**NOTE
TECHNIQUE**

N° 204 D

VEHICULES D

Allumage

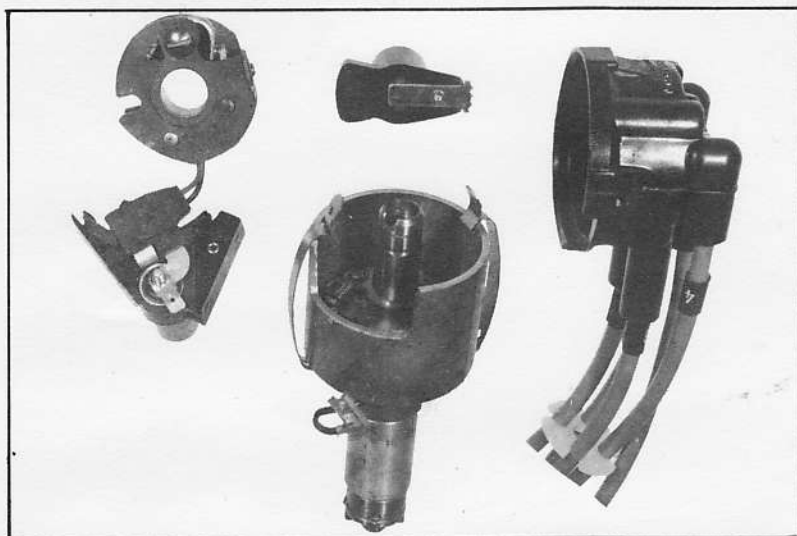
Depuis Mars 1972, un certain nombre de moteurs montés sur véhicules « D », sauf « Injection électronique », sont équipés d'allumeurs SEV-MARCHAL du type à cassette.

Les courbes d'avance et l'angle de fermeture des contacts sont inchangés.

La cassette rupteur pré-réglée sur came étalon ne nécessite aucun réglage. (Voir notice : SEV-MARCHAL contenue dans le conditionnement des Pièces de Rechange).
